Møteinnkalling

Utvalg: Arbeidsutvalget for Blåfjella/Skjækerfjella-Lierne nasjonalparkstyre
Møtested: Teams-møte
Dato: Mandag den 7. februar kl. 15:00 – 16:00

Blåfjella/Skjækerfjella-Lierne nasjonalparkstyre – redegjørelse til Miljødirektoratet på varsel om mulig omgjøring av vedtak:

Fig. 2: Kart som viser planlagt utvidelse av hytta og platting – Skjækervatnet 4 – Gnr/Bnr/Fnr 157/2/16 i Steinkjer kommune.

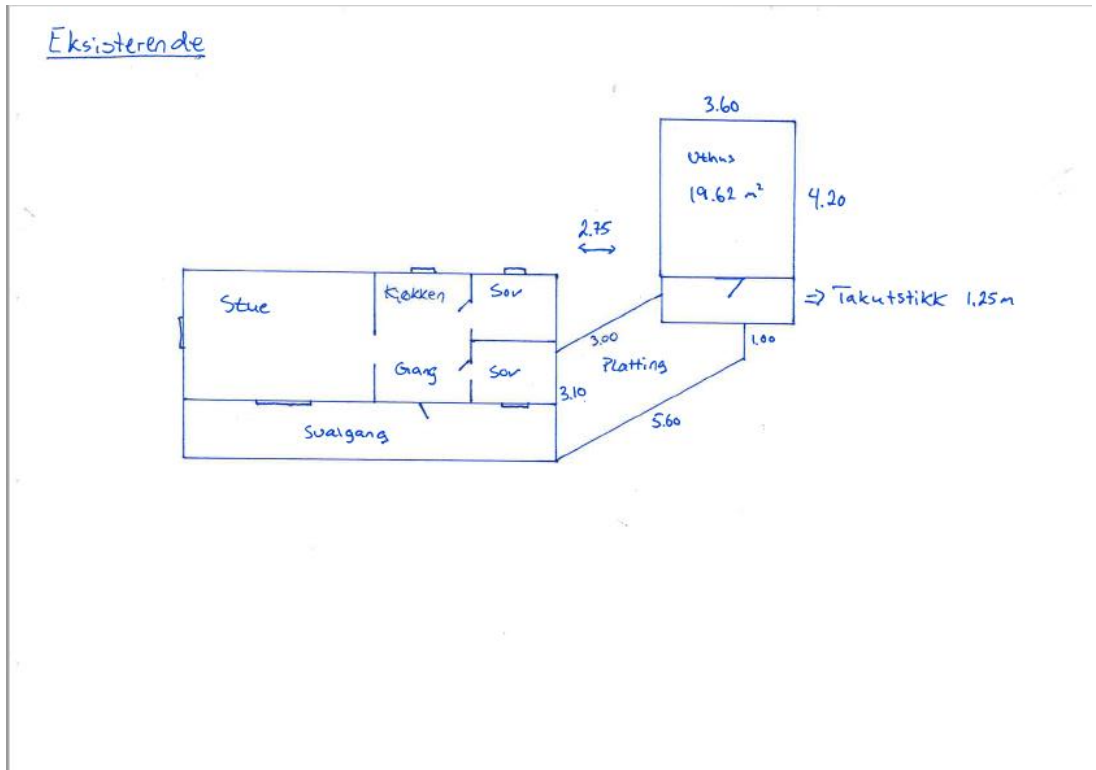
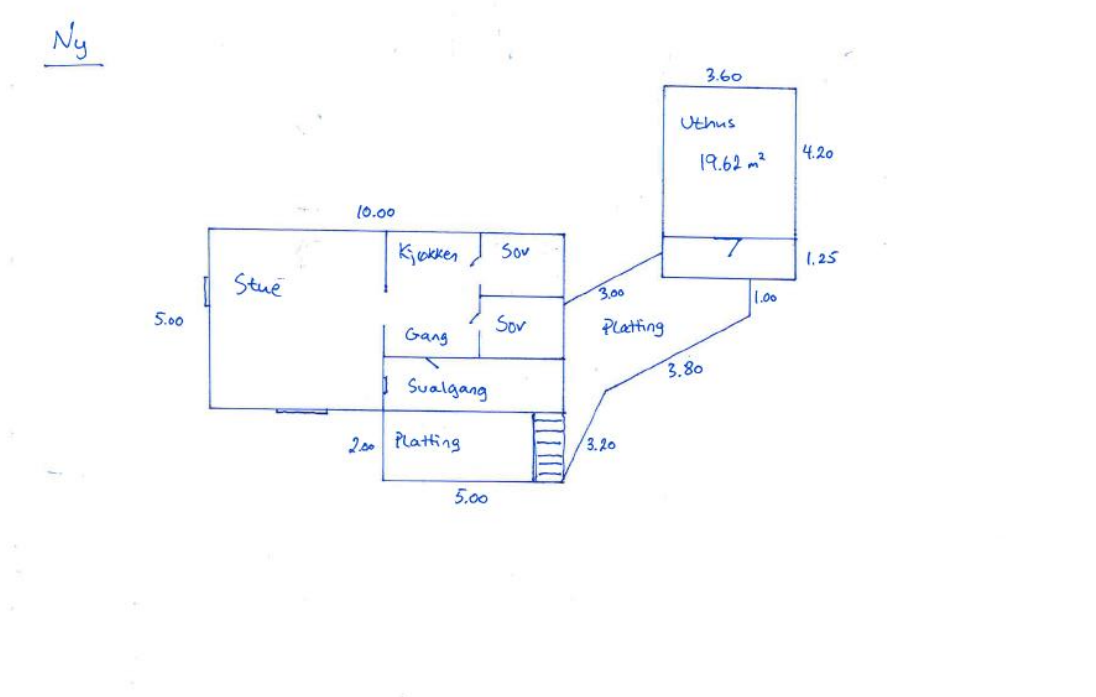
Arbeidsutvalget tolker varselet fra Miljødirektoratet om mulig omgjøring av vedtak i denne saken til spesifikt å omhandle kulepunkt tre som omhandler utvidelse av eksisterende platting:

- Med hjemmel i verneforskriftens § 3, punkt 1.3a gis Lise og Petter Dyrstad tillatelse til å utvide platting ved hytte, Skjækervatnet 4 Gnr/Bnr/Fnr 157/2/16 i Steinkjer kommune. Ny platting bygges i tilknytning til eksisterende platting og har et areal på 12 m², jf. fig. 1 og 2.

I varselet om mulig omgjøring påpekes det at nasjonalparkstyret har gitt Lise og Petter Dyrstad tillatelse til oppføring og utvidelse av platting med hjemmel i verneforskriften § 3 pkt. 1.3 bokstav a. Denne bestemmelsen åpner for at forvaltningsmyndigheten kan gi tillatelse til utvidelser og ombygging av eksisterende bygninger, og kan ikke benyttes for å gi tillatelse til utvidelse av plattinger. Verneforskriften har ingen spesifisert dispensasjonsbestemmelse som åpner for å kunne gi tillatelse til plattinger, og søknaden må derfor vurderes etter den generelle dispensasjonsbestemmelsen i naturmangfoldloven § 48, første ledd.

Arbeidsutvalget tar til etterretning at nasjonalparkstyret, under behandling av sak NP-2021-53 den 26. november 2021, har benyttet feil hjemmel for vedtaket om utvidelse av platting ved hytte, Skjækervatnet 4 Gnr/Bnr/Fnr 157/2/16 i Steinkjer kommune. Den delen av søknaden som omhandlet utvidelse av platting skulle vært vurdert etter naturmangfoldlovens § 48 *dispensasjon fra vernevedtak*, første ledd.

Fig. 2: Tegninger av ny hytte Nåvasshytta Åsvatnet 1 i Snåsa kommune

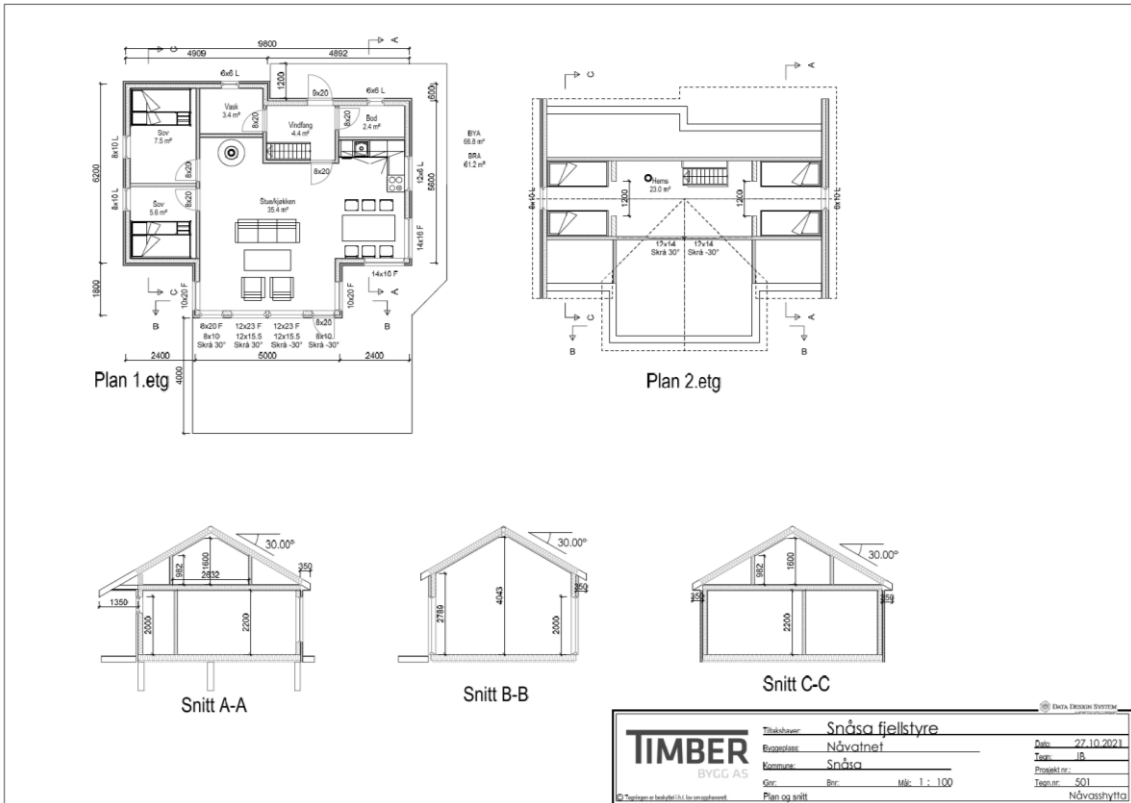
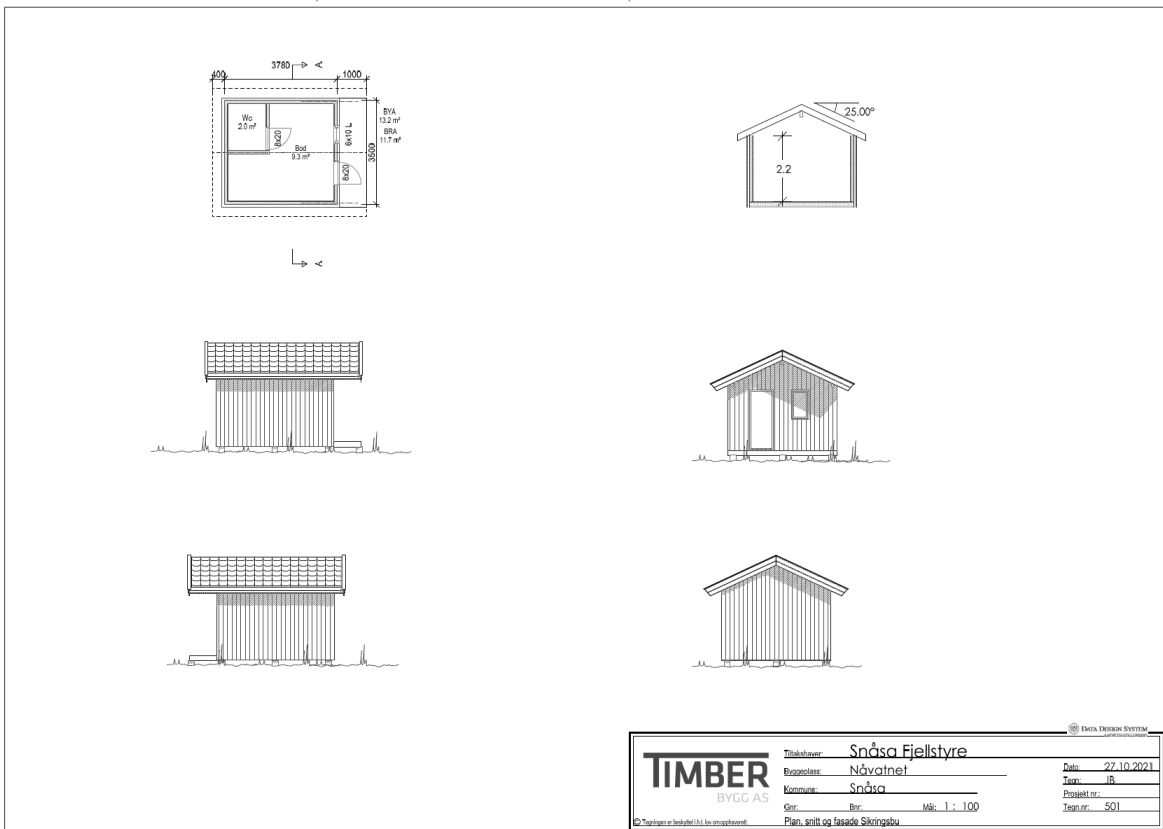
I varselet om mulig omgjøring påpekes det at nasjonalparkstyret har gitt Snåsa fjellstyre tillatelse til oppføring av platting med hjemmel i verneforskriften § 3 pkt. 1.3 bokstav a. Denne bestemmelsen åpner for at forvaltningsmyndigheten kan gi tillatelse til utvidelser og ombygging av eksisterende bygninger, og kan ikke benyttes for å gi tillatelse til oppføring av plattinger. Verneforskriften har ingen spesifisert dispensasjonsbestemmelse som åpner for å kunne gi tillatelse til plattinger, og søknaden må derfor vurderes etter den generelle dispensasjonsbestemmelsen i naturmangfoldloven § 48, første ledd.

Arbeidsutvalget tar til etterretning at nasjonalparkstyret, under behandling av sak NP-2021-56 den 26. november 2021, har benyttet feil hjemmel for vedtaket om oppføring av platting ved ny Nåvasshytte med Gnr/Bnr/Fnr 80/1/32 i Snåsa kommune. Den delen av søknaden som omhandlet oppføring av platting skulle vært vurdert etter naturmangfoldlovens § 48 *dispensasjon fra vernevedtak*, første ledd.

Fig. 1: Tegninger av ny sikringsbu ved hytte Nåvasshytta Åsvatnet 1 i Snåsa kommune

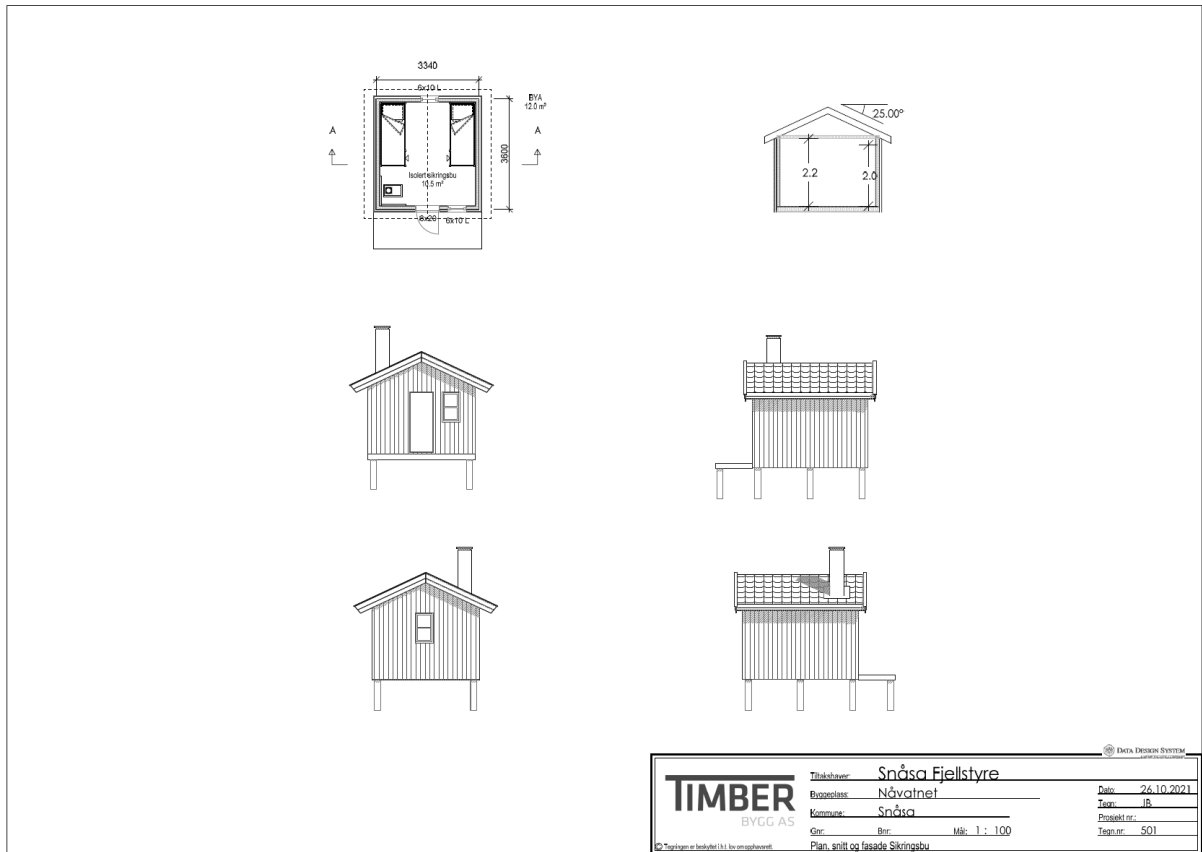
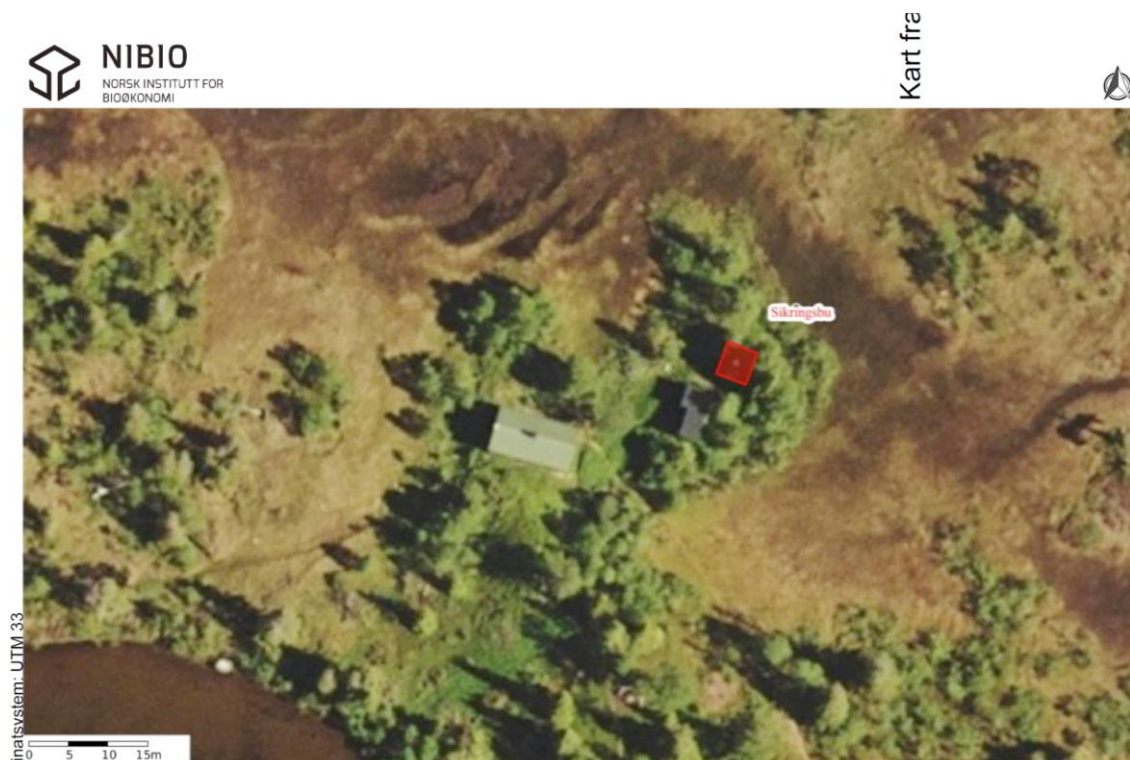
Arbeidsutvalget viser til sine kommentarer til sak NP-2021-56, som også er gjeldene i forhold til saken om sikringsbu, samt redegjørelse fra Snåsa fjellstyre datert 14. januar 2022 (se vedlegg 10). Kommentarene her er spesifikt knyttet til sak NP-2021-57.

Når det gjelder oppføring av sikringsbu, er fjellstyrets oppfatning at dette må vurderes etter nml. § 48 andre alternativ når sikkerhetshensyn gjør det nødvendig. Oppføring av sikringsbu er nødvendig for at fjellstyre skal kunne fortsette utleie av Nåvasshytta vinterstid. Ved eventuelt brann er det avgjørende for å berge liv og helse at man kan søke tilflukt i sikringsbu i umiddelbar nærhet. Selv om oppføring av sikringsbu vil representere et nytt bygg i landskapsvernområdet, må det legges vekt på hvor bygget blir stående. Det vil ikke bli et nytt teknisk inngrep i et uberørt område. Bygget vil bli stående på en bebygd tomt, og i tilknytning de øvrige bygningene. Også sikringsbua blir plassert innenfor det arealet som allerede er påvirket av bruken av Nåvasshytta siden 1970-tallet. En kan derfor heller ikke se at dette tiltaket vil påvirke verneverdiene nevneverdig. Arbeidsutvalget støtter Snåsa fjellstyre sin vurdering av saken.

Etter arbeidsutvalgets vurdering er det derfor grunnlag for å behandle søknaden etter naturmangfoldlovens § 48 *dispensasjon fra vernevedtak*, andre alternativ når sikkerhetshensyn gjør det nødvendig.
